H15/1311 - HØRING NYE ENERGIKRAV TIL BYGG

HØRINGSUTTAELSE FRA SWECO NORGE AS

H15/1311 - Høring nye energikrav til bygg

Figur 2: Forenklet sammenstilling av U-verdi og veggtykkelse for TEK10-kravet (øverste horisontale linje) og passivhusnivå (nederste horisontale linje).

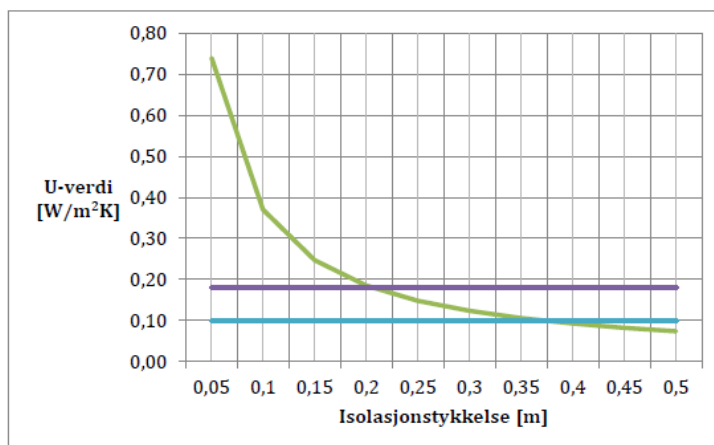
Vår mening: Frem til i dag er vi enige i at dette har vært riktig strategi. Fremover nå trenger vi økt fokus på energiforsyning. For mange bygg har det første punktet allerede nådd et teknisk økonomisk optimum, og da må regelverket ivareta det som nå er det overordnede målet: faktisk energireduksjon og reduserte klimagassutslipp. Dersom mer isolasjon ikke gir nevneverdig energibesparelse (noe figuren under viser at det ikke gjør) vil det i mange tilfeller være riktigere (kost/nytte) å investere i tekniske systemer som utnytter energi- og materialressursene bedre.
